ZAC DU VALLON DES HÔPITAUX

Mémoire des observations de la Métropole de Lyon sur le procès-verbal de synthèse du commissaire enquêteur du 6 novembre 2020

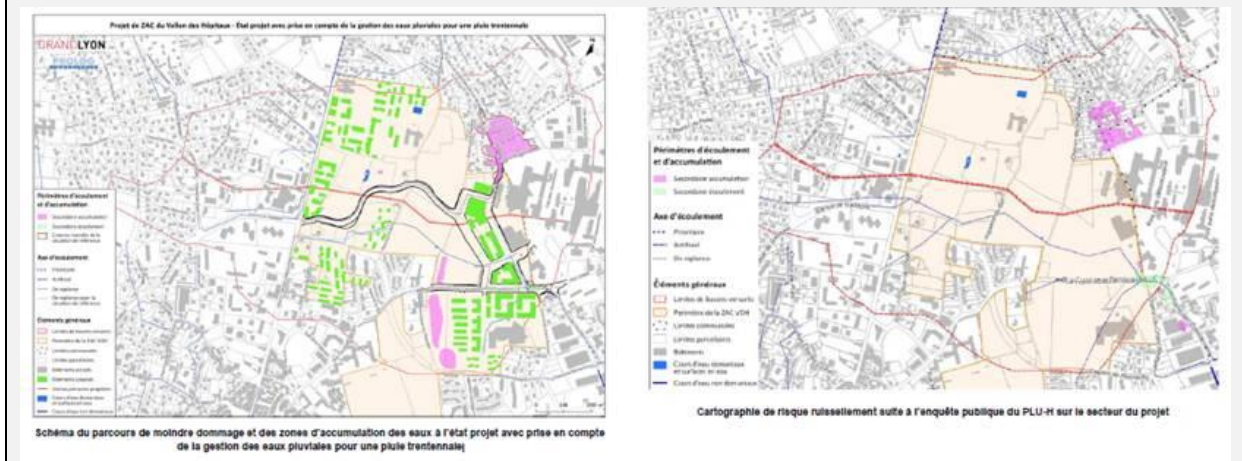
La situation de référence en matière de risques de ruissellement présentée dans le PLU-H a été établie en 2013 sur la base d'une donnée topographique issue d'un levé LIDAR à grande échelle datant de 2012. Le projet de ZAC est quant à lui défini sur la base de données topographiques plus précises, issues de plans topographiques établis par des géomètres a priori sur la base de levés terrestres. Cette différence de la « donnée topographique de base » est susceptible d'induire un biais dans la comparaison entre les situations de référence et future. Il faut en effet être en mesure d'individualiser les incidences liées au projet uniquement.

On retrouve la synthèse de ces éléments dans l'étude d'impact, sans toutefois rappeler le contexte du PLU-H 2013 (page E/352)

Ainsi, il n'y a donc pas d'erreur sur les cartes présentées. En effet sur les cartes présentées p115 du volume B, la carte de droite intitulée « Cartographie de risque ruissellement suite à l'enquête publique du PLU-H sur le secteur du projet » correspond bien à la carte du PLU-H actuellement opposable.

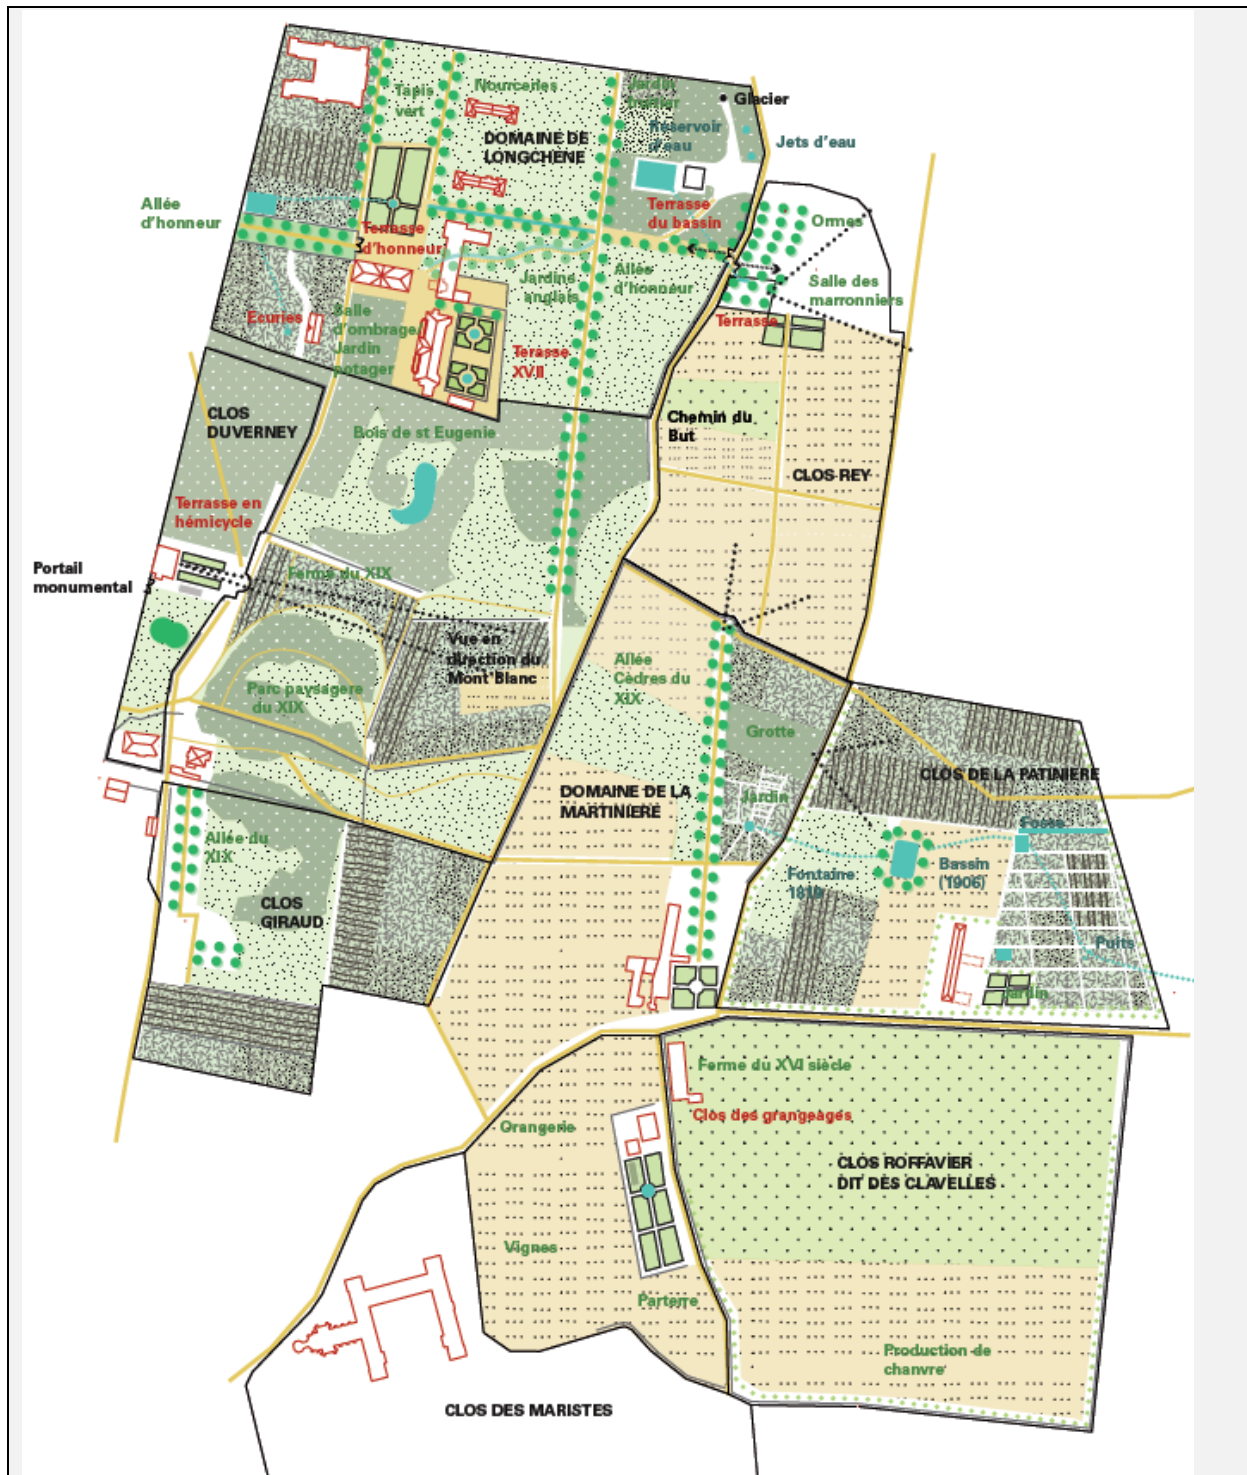
Porter une très grande attention à ce patrimoine arboré

Comme indiqué précédemment le patrimoine végétal est considéré à égale importance du patrimoine bâti par ce qu'il apporte dans le paysage actuel et les valeurs qu'il porte pour demain.

La carte ci-dessous a été élaborée dans le cadre du plan guide et réalisée en collaboration avec le Centre de Ressources de Botanique Appliquée, qui fait partie du groupement d'architecte en chef. Elle superpose les différentes strates historiques et met en évidence les figures patrimoniales à considérer, à révéler ou à préserver dans le projet : héritage des clos, des domaines agricoles et des parcs paysagers classiques, cheminement anciens, bassins, alignements patrimoniaux.

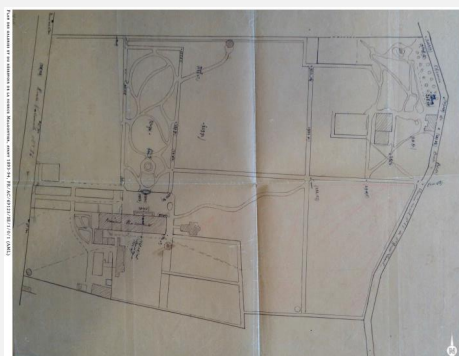
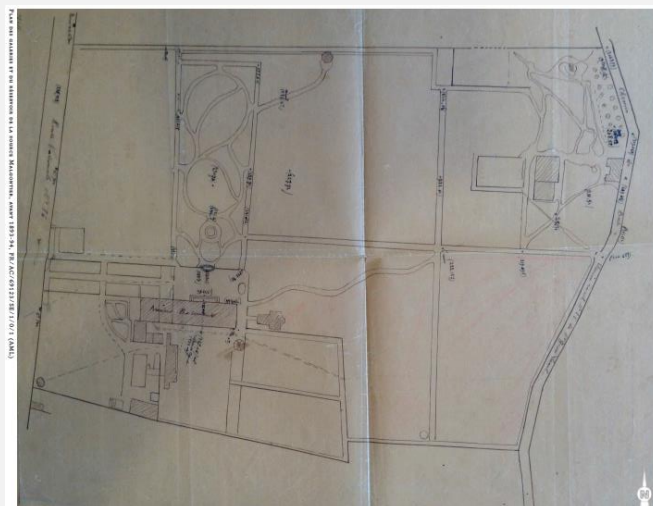
Domage qu'il n'ait pas été intégrée une synthèse des évolutions viaires «historiques» sur le secteur partie Ouest de la ZAC (extrait cadastre napoléonien par exemple), qui permettent de comprendre facilement les persistances et évolutions des trames urbaines et paysagères, et d'éclairer ensuite les choix qui ont été faits

Les éléments historiques sont présentés pD290 du l'étude d'impact (partie D Etat initial de l'environnement, paragraphe 7 - PAYSAGE ET PATRIMOINE. Les informations sont extraites de l'étude Diagnostic historique et patrimonial qui s'est appuyé sur des documents historiques comme le cadastre napoléonien.

Le caractère faubourien des voies avoisinantes avant la création de l'avenue Clémenceau (avec la description des éléments du patrimoine bâti à conserver) doit absolument être maintenu avec cette voie bordée soit d'édifices à l'alignement soit de longs murs délimitant les clos d'anciennes propriétés XVII ou XIXème.

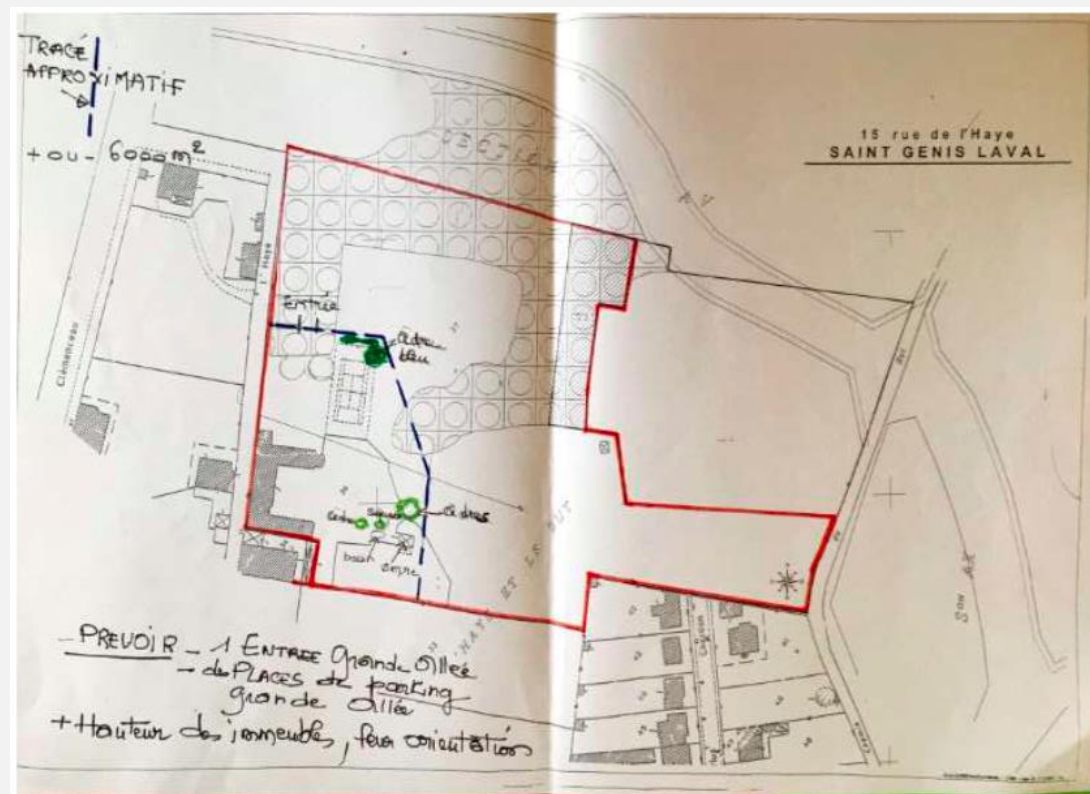
Comment les propriétaires des parcelles C2 à C5 peuvent laisser libre court à des constructions avec des immeubles sur «leurs terrains» sans consulter les voisins avec des parcelles beaucoup plus petites. Trop de vis-à-vis chez les petits propriétaires.

Les vis-à-vis avec les parcelles mitoyennes seront donc préservés si le secteur de l'Haye et le But venait à muter, les cœurs d'îlots n'accueillant que des maisons individuelles en bandes de hauteurs réduites, dans un vocabulaire pavillonnaire en adéquation avec l'existant.

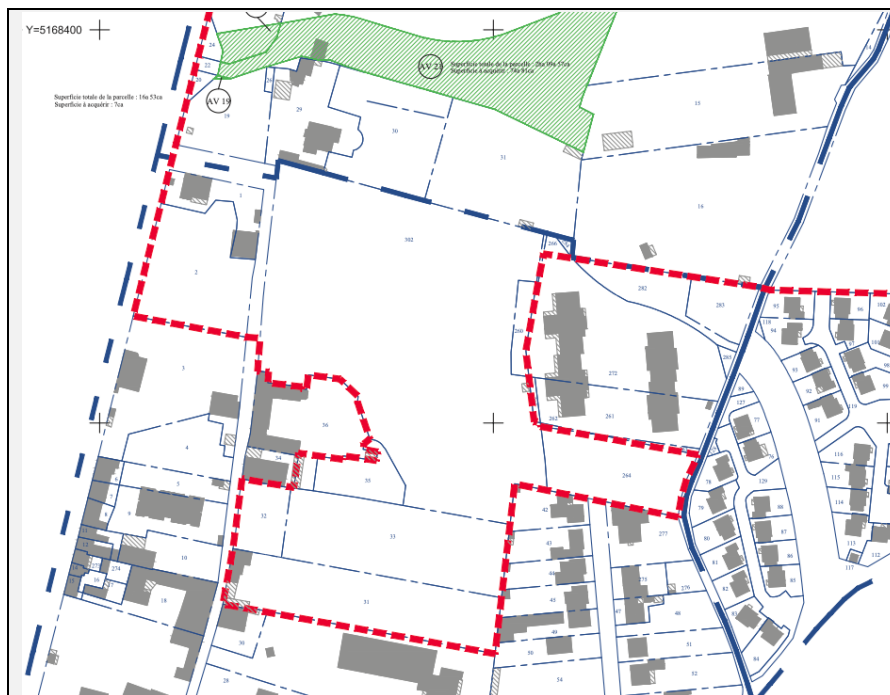
Que soit conservé un minimum de 6 000 m² de terrain autour de la maison (comme indiqué sur le plan joint Michel Vincent) et gardé un droit de passage pour l'entrée Nord de la Propriété actuelle

Comme on peut le voir sur le plan de l'enquête parcellaire ci-après, la parcelle n°36 située au 15 rue de l'Haye sur laquelle est implantée la maison n'est pas quasiment pas comprise dans le périmètre de la ZAC (seule une fraction de la parcelle, comprise entre les parcelles n°34 et 35 est comprise dans la ZAC), par contre les parcelles n°35, 302 et 304 sont comprises dans le périmètre de la ZAC.

Sur cette emprise appartenant à ce particulier, l'OAP prévoit une possible densification selon les principes rappelés à la page 86 de la Mise en compatibilité du PLU-H, « des formes intermédiaires R+2 et R+1 en cœur d'îlot et des petits collectifs à R+2 et R3 maximum sur voies ». Cette densification ne sera possible qu'à condition de prévoir les voies de desserte nécessaires pour accéder aux cœurs d'îlots.

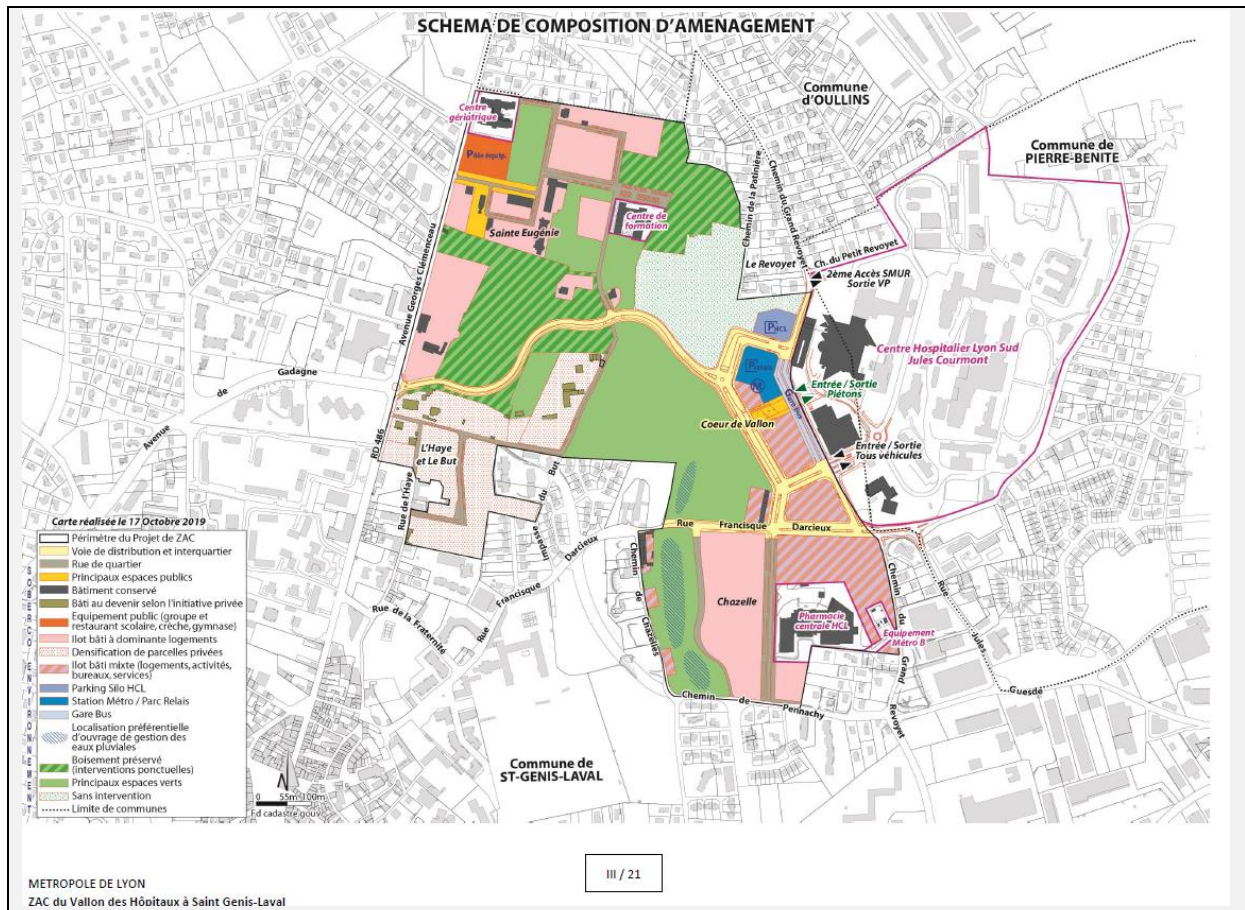
- autour de l'immeuble du 17 impasse du But ?

- dans la zone N2 à l'Ouest de la parcelle AX 6 et aussi au Sud dans le zonage UPr ; si une voie devait se faire est il prévu un mur anti-bruit ?

- dans les parcelles AX 72 et 74 ; des constructions sont-elles possibles, si oui de quelle nature ?

Autour de l'immeuble du 17 impasse du But, le développement est encadré par l'OAP reproduite ci-avant au sud et à l'ouest de celui-ci pourront être développés des constructions à R+2 maximum, car non bordées par une voie.

Figure 14 - Nouveau plan de circulation des bus du Vallon des Hôpitaux

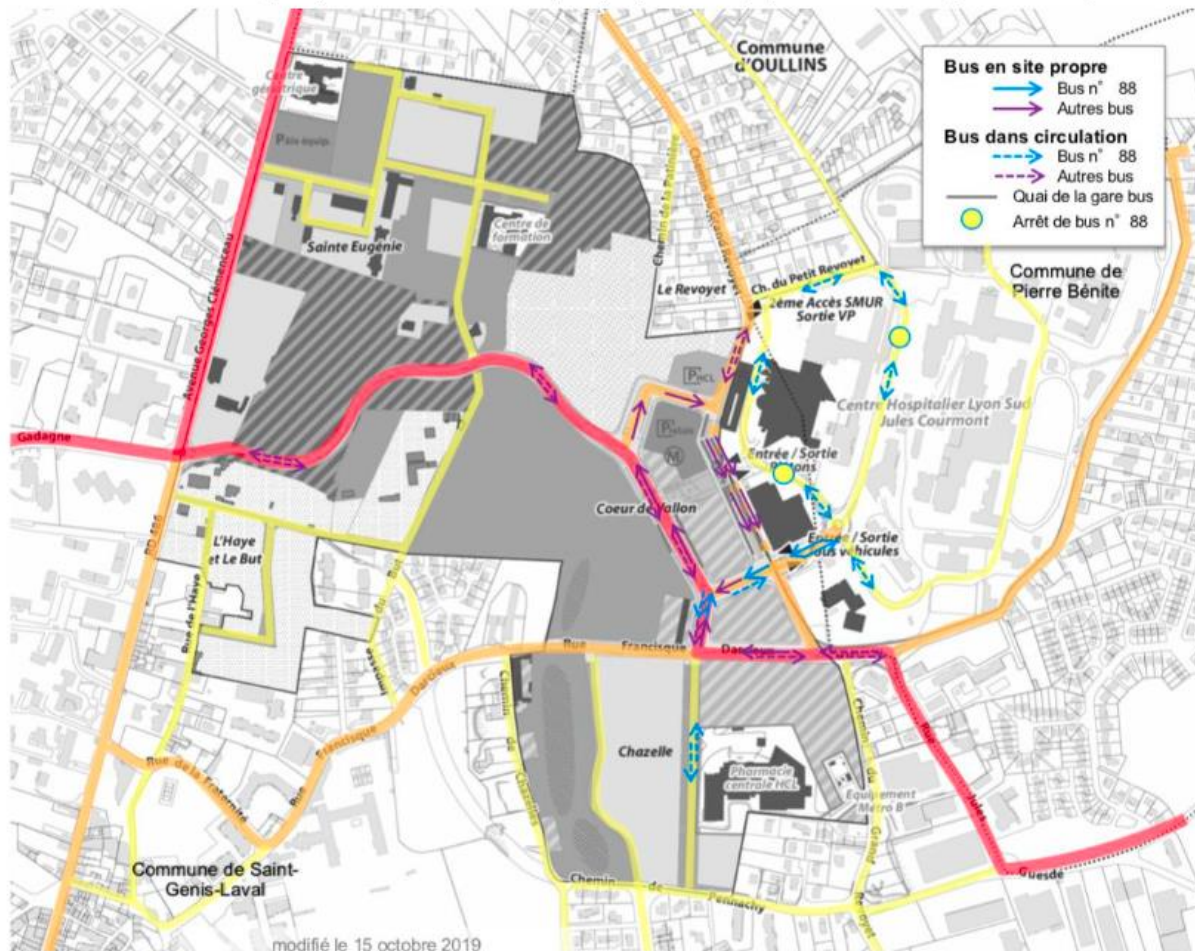
Même réponse que ci-dessus.

« Les bus accéderont à la gare par une voie réservée (site propre du bus) qui fera le tour du pôle d'échanges » – voir figure 14 de la page III/14 du dossier de DUP :

Les bus accéderont à la gare par une voie réservée (site propre du bus) qui fera le tour du pôle d'échanges.
